**SOLICITATION AMENDMENT
MODIFICATION DE L'INVITATION**

Title - Sujet Hopper Bins	
Solicitation No. - N° de l'invitation 01633-200501/A	Amendment No. - N° modif. 001
Client Reference No. - N° de référence du client 01633-200501	Date 2019-06-27
GETS Reference No. - N° de référence de SEAG PW-\$STN-190-5169	
File No. - N° de dossier STN-9-42007 (190)	CCC No./N° CCC - FMS No./N° VME
Solicitation Closes - L'invitation prend fin at - à 02:00 PM on - le 2019-07-15	
Time Zone Fuseau horaire Central Standard Time CST	
F.O.B. - F.A.B. Plant-Usine: <input type="checkbox"/> Destination: <input checked="" type="checkbox"/> Other-Autre: <input type="checkbox"/>	
Address Enquiries to: - Adresser toutes questions à: Mack, Wayne	Buyer Id - Id de l'acheteur stn190
Telephone No. - N° de téléphone (306) 241-6435 ()	FAX No. - N° de FAX (306) 975-5397
Destination - of Goods, Services, and Construction: Destination - des biens, services et construction: Agriculture and Agrifood Canada Brandon Research and Development Centre 2701 Grand Valley Road Brandon, MB R7A 5Y3

Questions and Answers

Untitled Map

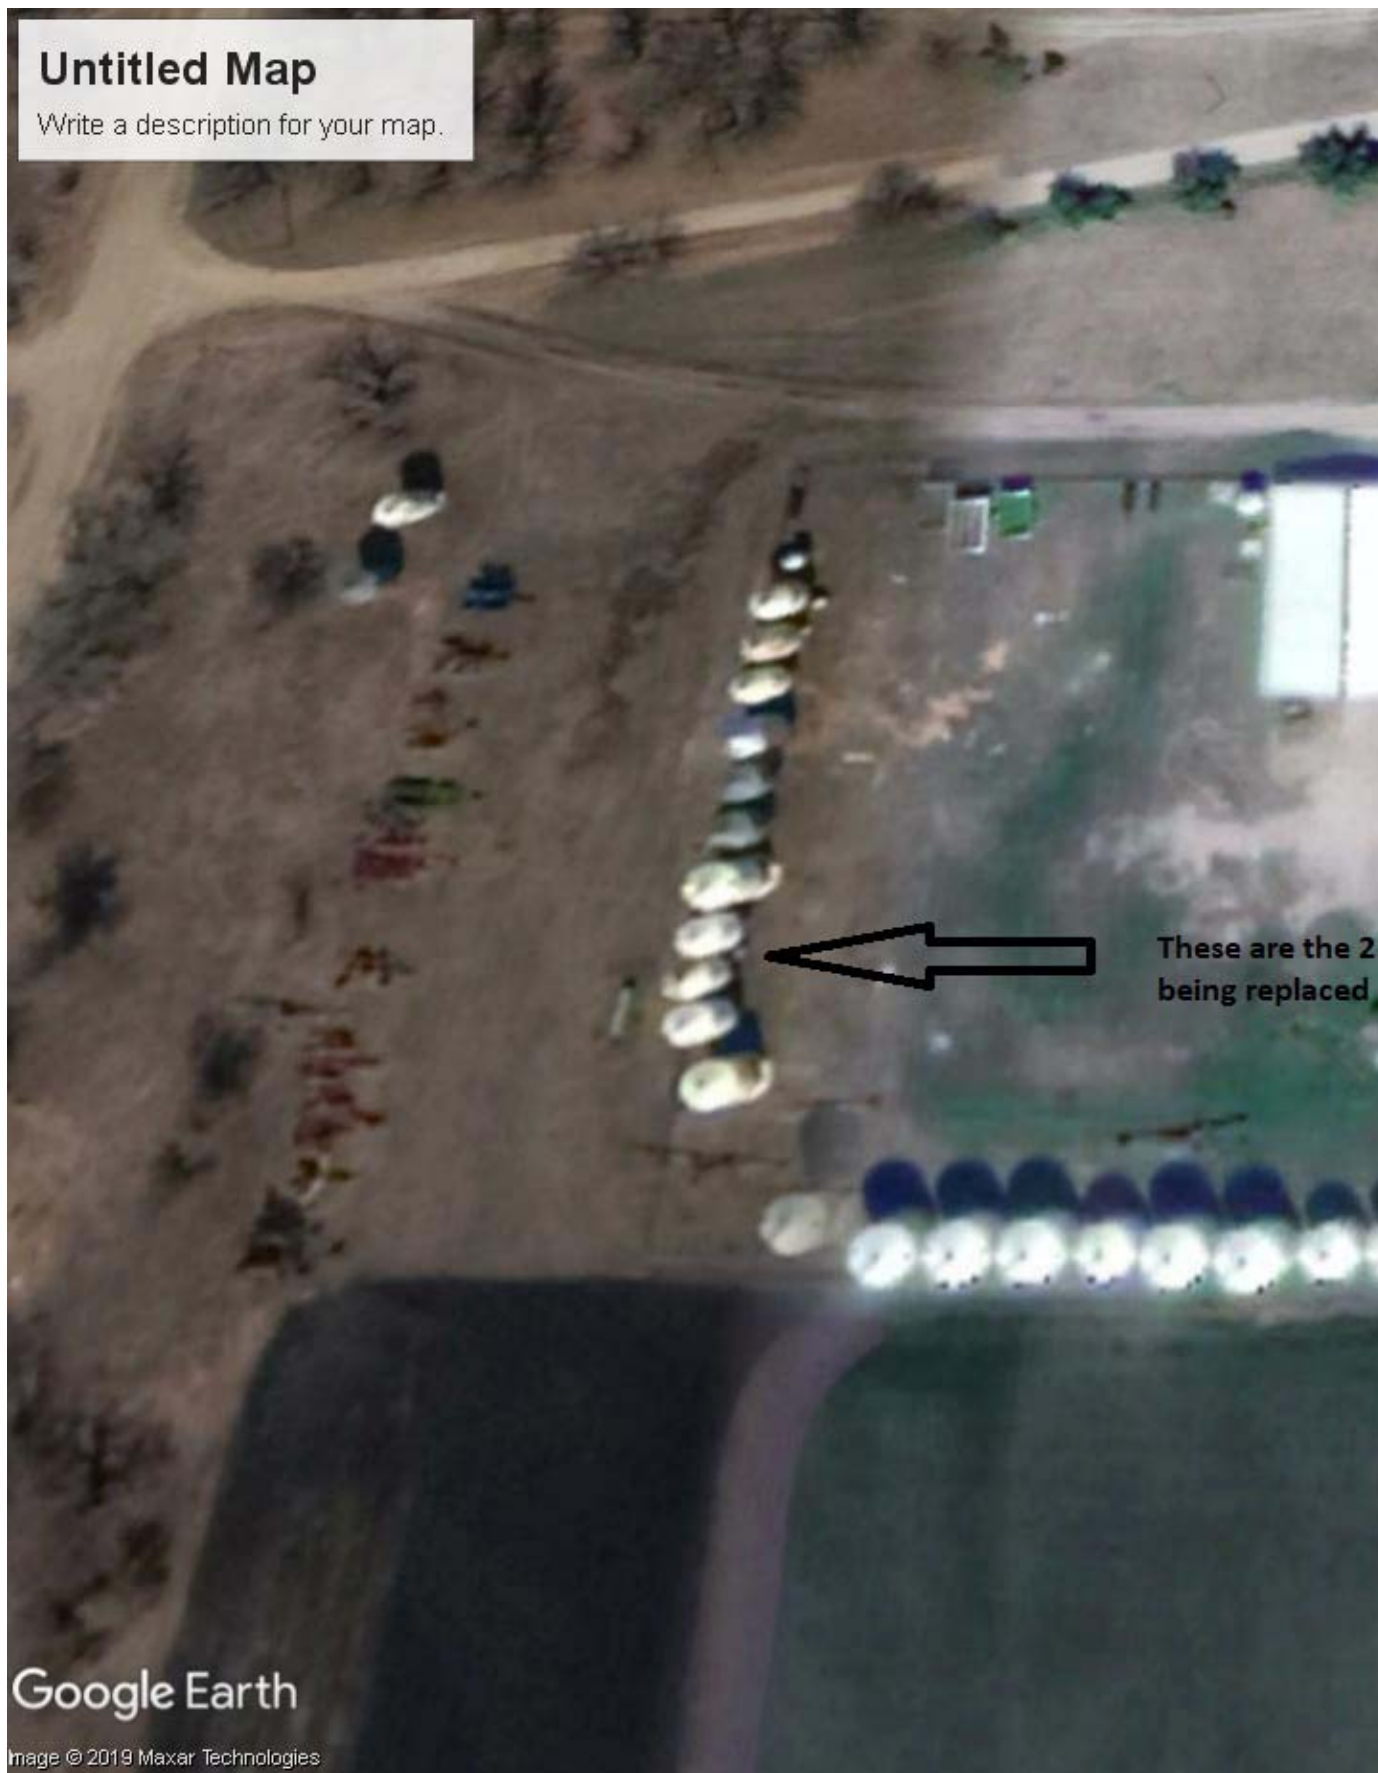
Q5) We need more details of the site where the hopper bins will be installed. Is it possible to send some pictures of the site ?

A5) See attached pictures. We have taken delivery of 5000+ bushel bins in this yard. We will also have the existing bins moved.
